Sustitución del amortiguador de vibraciones 535 0117 10 por la polea libre de alternador 535 0105 10

Situación 01.2009

INA 0026

Imagen 3: Sustitución

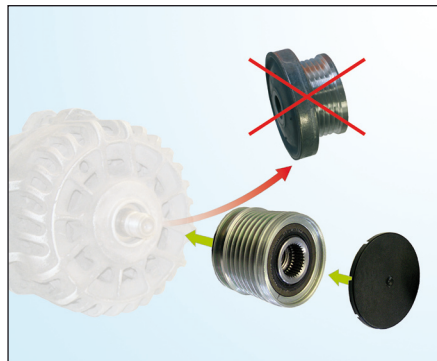
El amortiguador de oscilaciones con Referencia **535 0117 10** (Imagen 1) ha sido sustituido por el artículo con Referencia **535 0105 10** (Imagen 2).

1. Desmontar la correa Poli-V
2. Comprobar todos los componentes de transmisión y sustituir los dañados
3. Desmontar la correa Poli-V original (véase imagen 3)
4. Montar la polea libre del alternador 535 0105 10 con la correspondiente herramienta especial (véase imagen 4).
5. Montar la „tapa“ en la polea libre del alternador – **Atención a la correcta ubicación!**
6. Montar la correa Poli-V
